**Avis délibéré de l’Autorité environnementale
sur la RN580 - déviation de Laudun-l’Ardoise
(30)**

n°Ae : 2018-110

Avis délibéré n° 2018-110 adopté lors de la séance du 20 février 2019

Figure 3 : Variantes de tracé N1 et N2 étudiées (source: dossier)

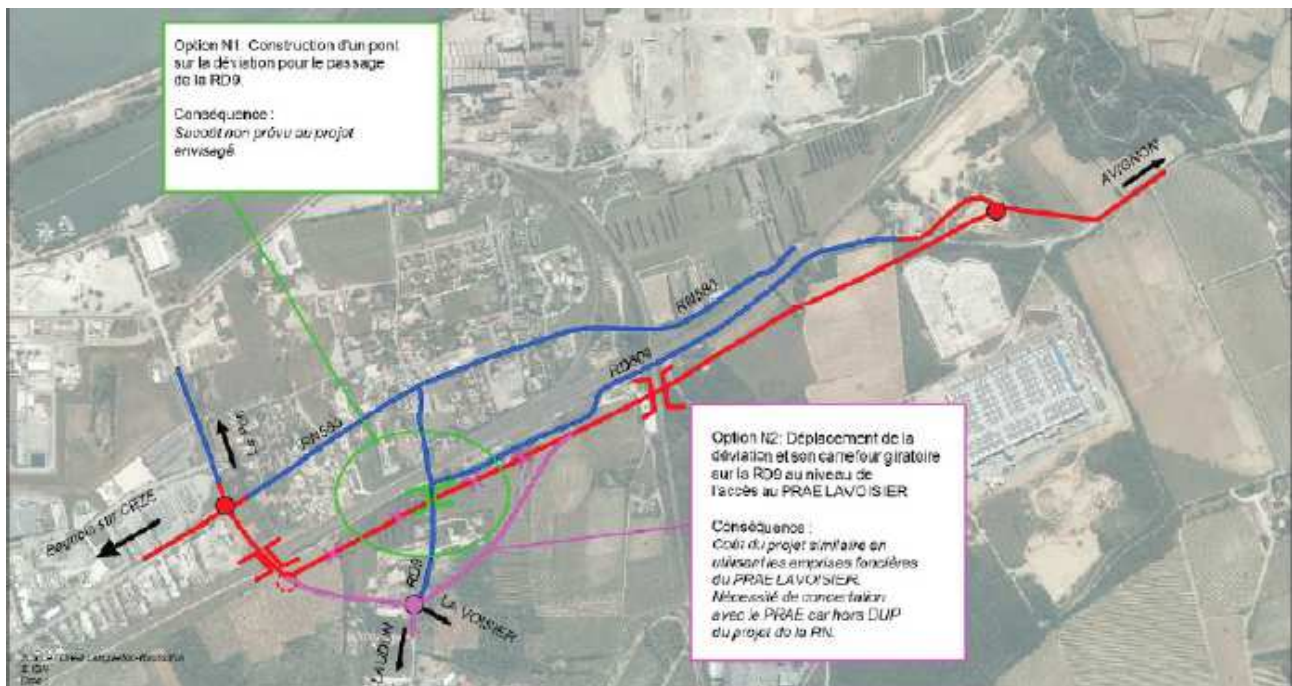
Les variantes étudiées pour la section D de La Rhodanienne ne sont pas rappelées dans l'étude d'incidences de 2018 ; elles sont cependant présentées dans l'étude d'impact initiale. Une nouvelle variante -N2- a été étudiée (cf. figure 2) à la demande de la commune de Laudun-l'Ardoise, afin d'assurer un accès plus direct au parc régional d'activités économiques (PRAE) Lavoisier. Elle a été écartée du fait notamment de son impact plus important sur les milieux naturels (nécessité d'acquérir 32 400 m² supplémentaires au total) et en matière de bruit vis-à-vis de deux habitations à proximité.

En outre, le dossier indique que le maître d'ouvrage a étudié un « scénario 2bis » de la variante N1, consistant à rétablir la liaison entre Laudun et le bourg de l'Ardoise au lieu qu'elle soit « interrompue pendant un temps » (scénario 2) sans apporter d'explication supplémentaire.
